Commissione Tecnica di Verifica dell'Impatto Ambientale – VIA e VAS

Parere n. 1320 del 02 agosto 2013

Progetto	Istruttoria VIA ex art. 183 D.lgs. 163/2006 e s.m.i. <b>TERMINAL PLURIMODALE OFFSHORE AL LARGO DELLA COSTA DI VENEZIA</b>
Proponente	<b>MAGISTRATO ALLE ACQUE DI VENEZIA</b>

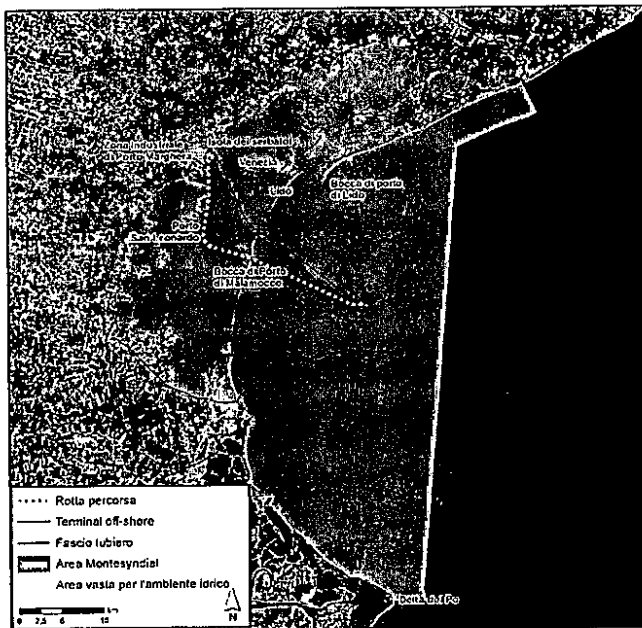
Si richiede di integrare la documentazione presentata con la mappatura dei bersagli sensibili.

Sintesi della risposta: Per i tratti di litorale di Lido e Pellestrina interessati dalla presenza delle attività di cantiere e dalla rotta di attraversamento della Bocca di Malamocco sono stati identificati 7 bersagli sensibili, 4 di questi si trovano lungo il litorale del Lido all'altezza di Malamocco, ulteriori 3 bersagli sono stati identificati in corrispondenza della bocca di Malamocco, laddove si avrà il transito delle mama vessel e dei container. Per quanto concerne la parte a terra, l'area d'indagine risulta a vocazione prevalente industriale e ad alta densità di traffico veicolare pesante e leggero, in quanto si colloca ai margini della zona industriale, erisulta pertanto priva di edifici adibiti a residenza e di ricettori sensibili quali scuole, ospedali e case di riposo. Le zone residenziali più vicine corrispondono all'abitato di Malcontenta a sud e al quartiere di via della Stazione a ovest del nodo viario di Malcontenta.

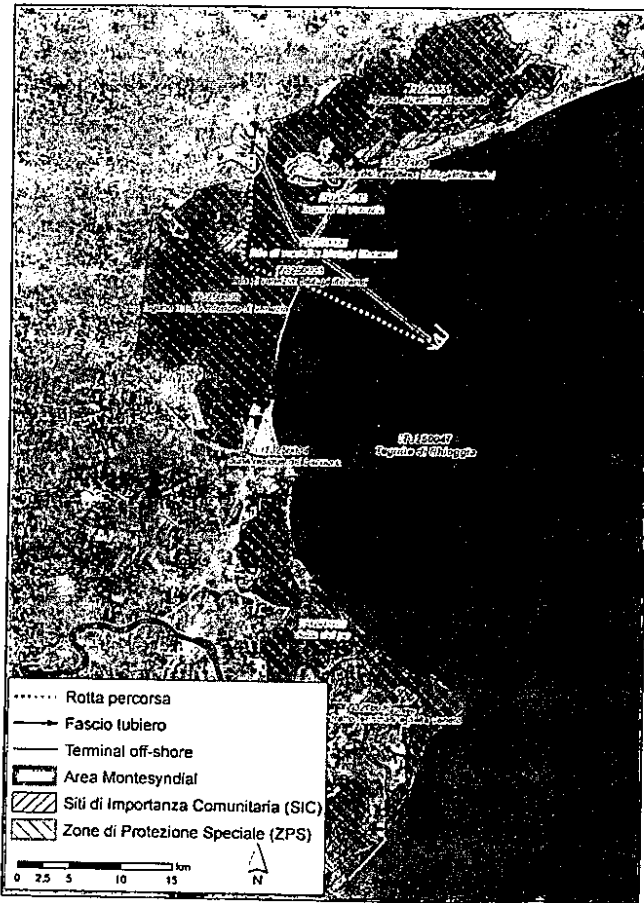
- *quali sono le modalità di scavo del sedimento, dei volumi coinvolti e la gestione degli stessi, qualora venisse verificato di non riutilizzarli ai fini del ripristino;*
- *dare evidenza delle tempistiche e delle modalità con cui verranno effettuati i ripristini dei fondali dei canali dragati e delle praterie di posidonia o di altre specie vegetali danneggiate dalle opere in oggetto.*

La richiesta è trattata nel documento Nota di Risposte - Volume V di VI MATTM-72.
